# 1号機原子炉格納容器内部調査における 試料分析等について

## 原子力規制庁の論点

A. ペDESTAL開口部付近

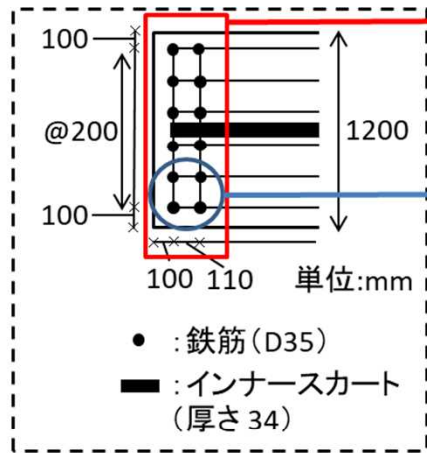
①ペDESTAL外側のPCV底部にテーブル状の堆積物(高さ0.8m~1mの水平面)を確認。燃料デブリは、この高さまで到達しうるのか。

②この水平面は、MCCIクラストと言えるのか。  
MCCIクラストの場合、上面のみに形成され得るのか。

③ペDESTAL開口部で確認されたコンクリート部の破損は、侵食溶融によるものなのか。(コンクリートが溶けたものなのか。)

④コンクリートの破損が生じる可能性のある温度はどれくらいか。

【①、②】  
床面から1m高さの堆積物

【③、④】  
コンクリート部の破損

# ○コンクリート劣化に係る試験等

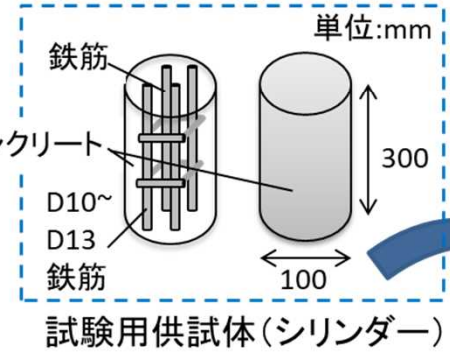
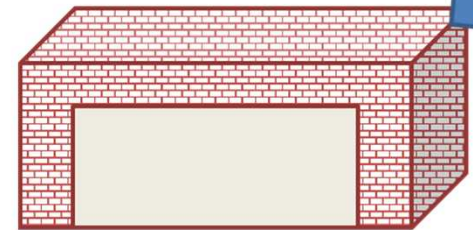
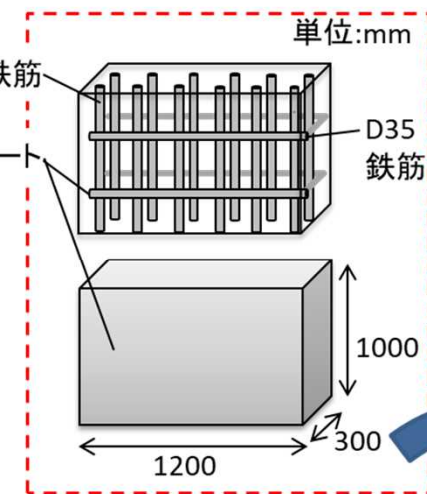
試験用供試体の検討

加熱条件(温度・加熱時間等)は何か

加熱条件の検討

温度  
・100~2000°C  
加熱時間  
・数時間~数日

加熱試験が可能な試験炉はあるか

→ **コンクリートの脆弱化、剥離、脱落等の有無を確認する。**
